Drehteller funktioniert nicht

Betroffene Modelle: *TMW-20 STG; TMW-18 ST; TMW-20.1 BIS; TMW 200*

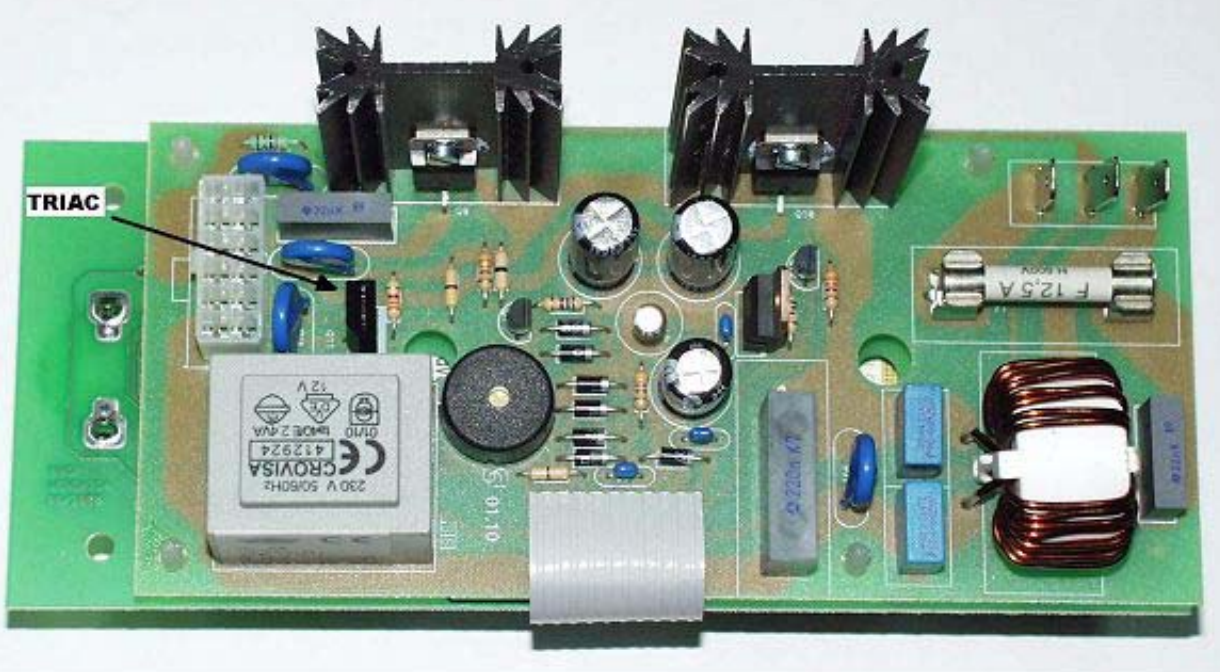
Der Ausgang der Elektronik, die den Drehtellermotor steuert, schmilzt und der Drehteller funktioniert nicht mehr. Die Störung ist am beschädigten Triac optisch erkennbar, wie in nachfolgender Abbildung dargestellt wird. Der Drehtellermotor kann auch beschädigt werden.

Die Elektronik muss ausgetauscht werden. Der Drehtellermotor der Marke JAEIL, Referenz ST16(KX63MBAW) (mit grünem Etikett) muss ebenfalls **unbedingt** ersetzt werden, auch wenn dieser scheinbar ordnungsgemäß funktioniert.

ET-Nr. 172070 - Drehtellermotor

ET-Nr. 172215 - Elektronik
